Advies

## ***Aanpassing VLAREBO***

Minaraad, 1 juni 2011 (nr. 2011|24)

SERV, 1 juni 2011

Grafiek: Vergelijking van de BSN met de opvulnormen voor chroom

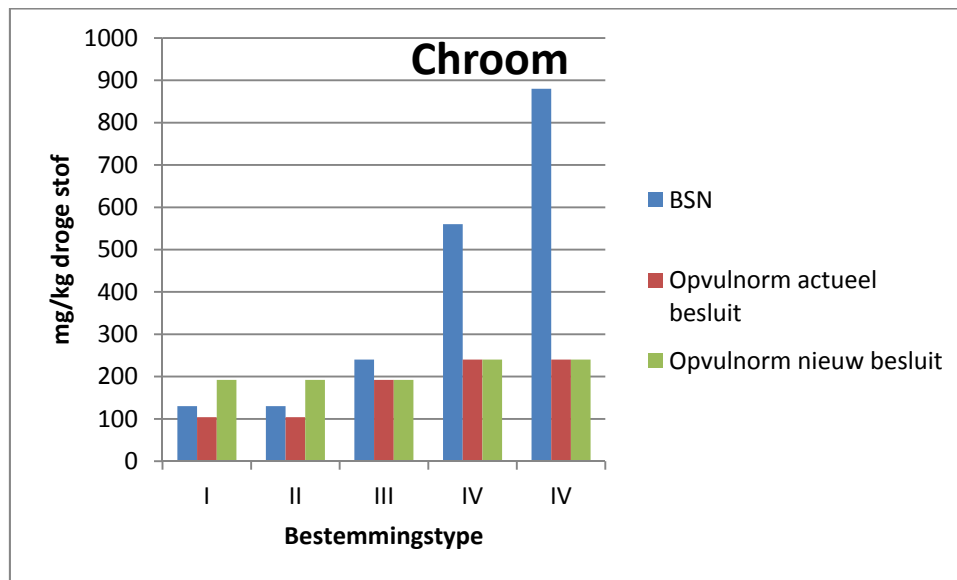
De raden stellen vast dat de normen voor de opvulling van groeven en graverijen tot onder de deklaag versoepelen voor de opvulling in de huidige bestemmingszones I en II<sup>3</sup>. Bijvoorbeeld voor zware metalen – Zn en Ni buiten beschouwing gelaten<sup>4</sup> - schommelt de versoepeling tussen 164 en 300%. Voor alle zware metalen is de gemiddelde versoepeling ongeveer 184%. De versoepeling kan bij wijze van voorbeeld voorgesteld worden via een grafiek voor het element chroom (versoepeling 185%). In de grafiek wordt de bodemsaneringsnorm (BSN)<sup>5</sup> voor chroom vergeleken met de normen voor opvulling zoals dat nu van toepassing is (Opvulnorm actueel besluit) en zoals dat na implementatie van het voorliggende besluit van toepassing zou zijn (Opvulnorm nieuw besluit).

In dit voorbeeld overschrijden de 'Opvulnormen nieuw besluit' de bodemsaneringsnormen in bestemmingstypes I en II. Dat geldt overigens voor alle parameters waarvoor de BSN voor de be-

stemmingszone III groter is dan 1,25 de BSN voor de bestemmingszones I en II. Op enkele uitzonderingen na is dat steeds het geval (bv. Ni en Zn).

Door de automatische indeling in bestemmingstype III van groeven die vroeger in bestemmingstype I en II lagen (via art.2 van het voorliggende besluit), overschrijdt de 'Opvulnorm nieuw besluit' de BSN voor bestemmingstype III niet.
